伊方発電所第 3 号機  
燃料体に係る設計及び工事計画認可申請  
(17行17列 B 型燃料集合体  
(ウラン燃料) )

申請書の修正方針について

令和 5 年 2 月 2 0 日

四国電力株式会社

通常運転時及び運転時の異常な過渡変化時において、第 3-1 表に示す基準を満足するように燃料棒を設計する。

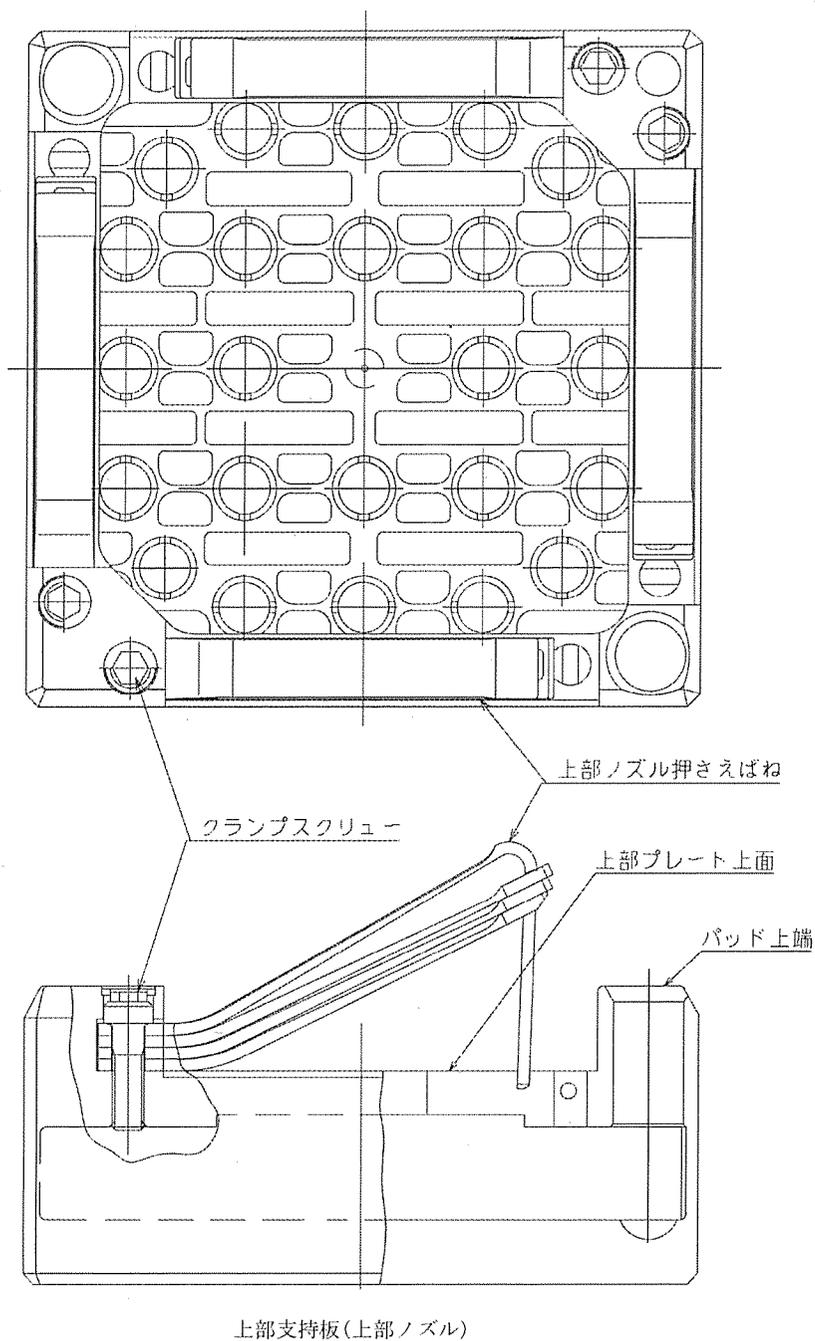
### 3. 燃料棒の強度計算

#### 3.1 燃料棒の設計基準

設計基準を設定するに当たっての基本的な考慮事項と設計基準を同表に示す。
